**ΜΕΛΕΤΗ ΒΕΛΤΙΩΣΗΣ ΚΑΙ ΠΡΟΣΤΑΣΙΑΣ ΤΟΥ
ΠΑΡΑΛΙΑΚΟΥ ΜΕΤΩΠΟΥ ΑΠΟ ΤΟ ΝΕΟ ΧΩΡΙΟ
ΜΕΧΡΙ ΤΗΝ ΠΑΧΥΑΜΜΟ**

**ΑΠΑΝΤΗΣΕΙΣ ΕΠΙ ΤΩΝ ΣΧΟΛΙΩΝ ΤΟΥ ΤΜΗΜΑΤΟΣ
ΠΕΡΙΒΑΛΛΟΝΤΟΣ ΚΑΙ ΤΟΥ ΤΜΗΜΑΤΟΣ ΔΗΜΟΣΙΩΝ ΕΡΓΩΝ
ΑΝΑΦΟΡΙΚΑ ΜΕ ΤΗ ΣΤΡΑΤΗΓΙΚΗ ΜΕΛΕΤΗ ΠΕΡΙΒΑΛΛΟΝΤΙΚΩΝ
ΕΠΙΠΤΩΣΕΩΝ (ΣΜΠΕ)**

*(Επιστολή ημερομηνίας 19 Νοεμβρίου 2021, Αρ. Φακ. 02.10.013.017 &
9 Φεβρουαρίου 2022, Αρ. Φακ. 6.19.1.5.2.1)*

1006-ΣΜΠΕ-Συμπληρωματικά-Ε1

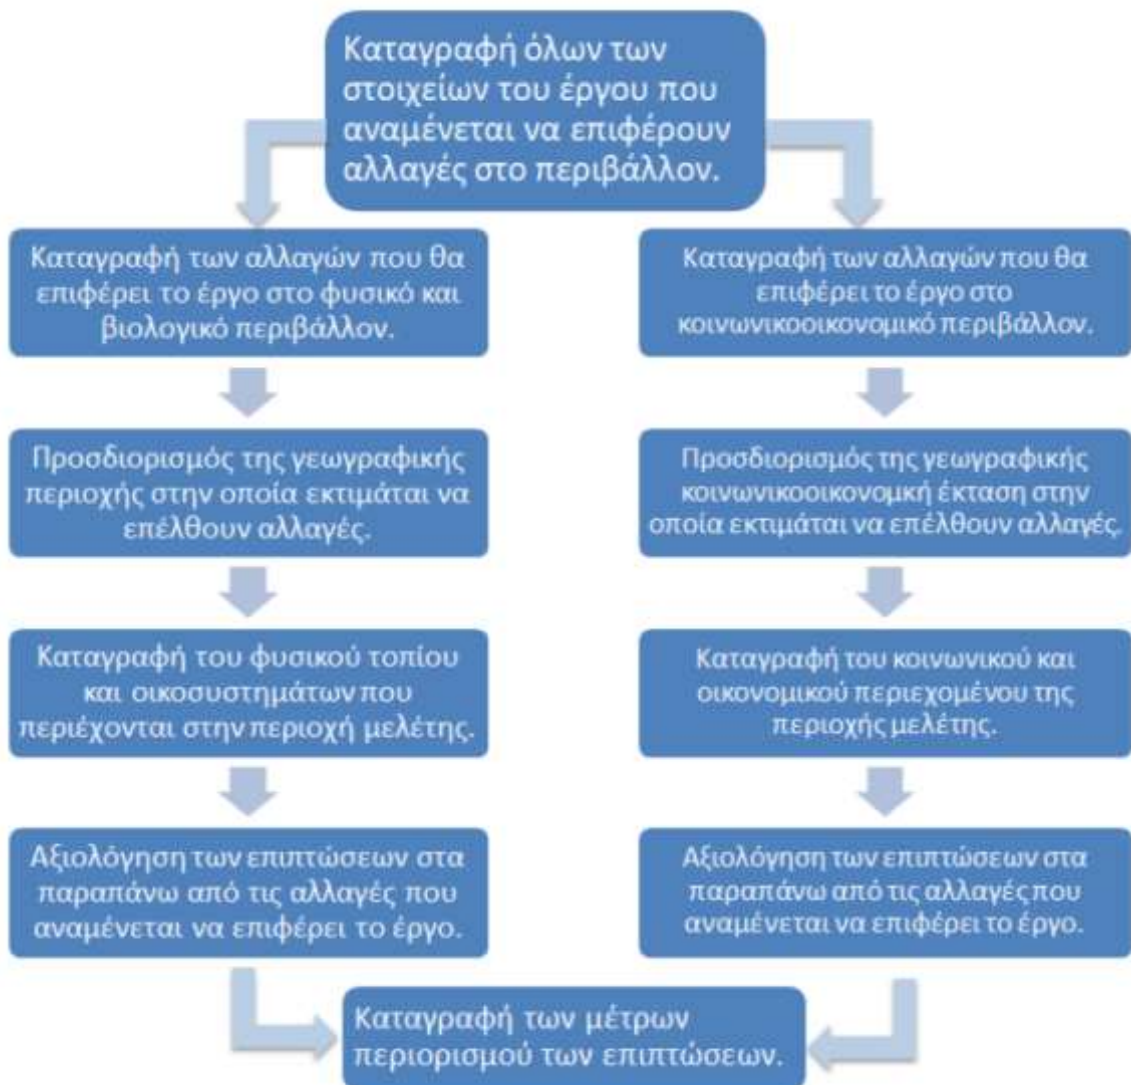
«Να υποβληθεί η Ακτομηχανική Μελέτη και η περιγραφή μεθοδολογίας όπως μετρήσεις πεδίου με βυθομετρική αποτύπωση, εγκατάσταση ρευματομετρητών/ κυματομετρητών. Παρουσίαση της εξέλιξης της ακτογραμμής με διάβρωση/ απόθεση άμμου σε όλο το μήκος της περιοχής μελέτης σε διάστημα δέκα ετών.»

Η σύμβαση δεν απαιτεί την λήψη μετρήσεων για οποιονδήποτε από τους πιο πάνω σκοπούς. Υπάρχει αναφορά για ρευματομετρήσεις αν απαιτηθεί για αξιολόγηση των ρευμάτων (rip currents).

Εκτιμούμε ότι τα βελοειδή ρεύματα (rip currents) δυνατόν να δημιουργηθούν στα ανοίγματα μεταξύ αποσπασμένων κυματοθραυστών. Οι μετρήσεις πεδίου δεν βοηθούν στην αξιολόγηση των ρευμάτων αυτών και κρίνεται ότι δεν απαιτούνται για την εξέταση των rip currents.

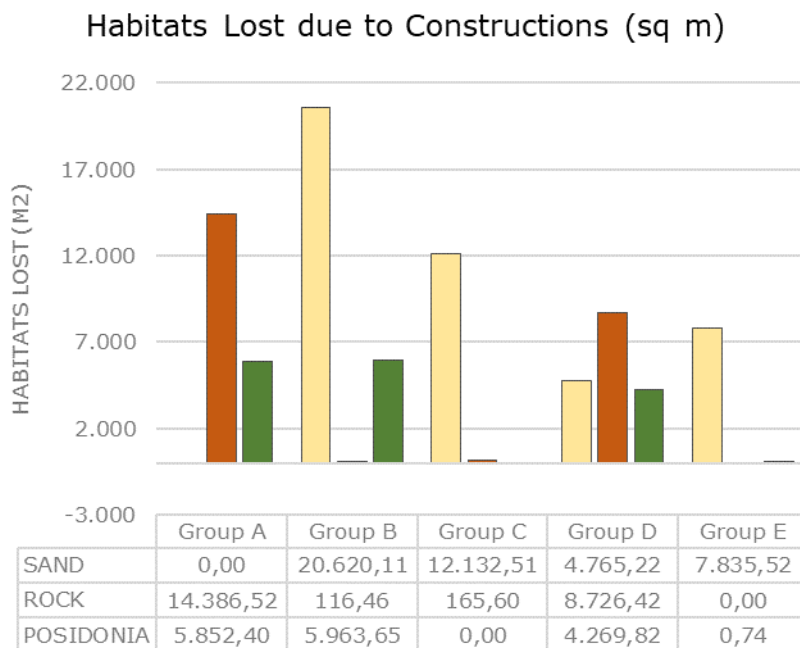
ε3) «..προσάμμωση από τα έργα»

Τα έργα αντιμετωπίζουν το πρόβλημα της στέρξης της τροφοδοσίας με ιζήματα από το φράξιμο των ποταμών. Η προσάμμωση από τα έργα, όπου αυτό επιτυγχάνεται αποτελεί αποκατάσταση της φύσης. Σε περίπτωση που υπάρχει περίσσια προσάμμωσης τότε το υλικό αυτό μπορεί και θα πρέπει να αξιοποιηθεί για εμπλουτισμό περιοχών που υπόκεινται σε διάβρωση και χρειάζονται αναπλήρωση.

Χάρτης 2 Εκτάσεις επηρεαζόμενων ενδιαιτημάτων στην Υποπεριοχή 1

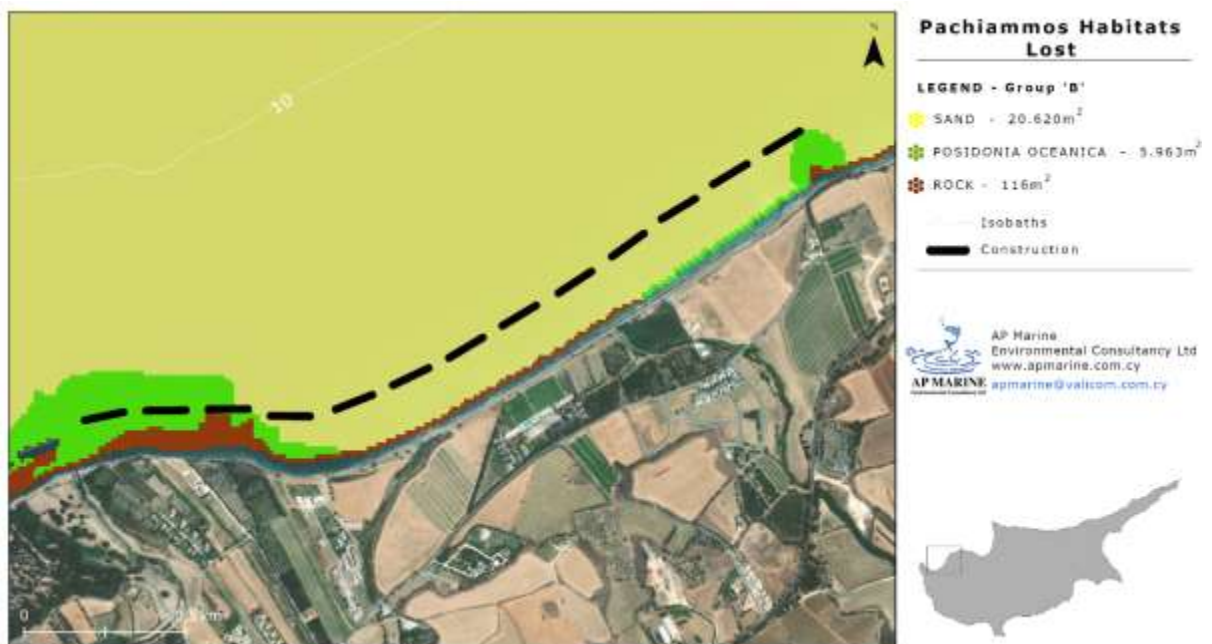
«Να γίνει παρουσίαση των προτεινόμενων έργων (επιλεγμένες λύσεις) σε μεγαλύτερη κλίμακα όπου να προβάλλονται παράλληλα οι οικοτόποι προτεραιότητας 1170, 1120*, 1110 και τα όρια της περιοχής Natura 2000. Να φαίνονται με διαφορετικό χρωματισμό τα διαφορετικά ποσοστά κάλυψης των συγκεκριμένων οικοτόπων. Οι χάρτες 4.9-4.11 καθώς και οι 6.2-6.5 μπορούν να χρησιμοποιηθούν ως βάση για τη συγκεκριμένη απεικόνιση, με στόχο τον εικονισμό των πιο πάνω σε μεγαλύτερη ευκρίνεια.»

Βλέπε πιο κάτω χάρτες (Χάρτης 2, Χάρτης 3, Χάρτης 4, Χάρτης 5 & Χάρτης 6) για κάθε υποπεριοχή.
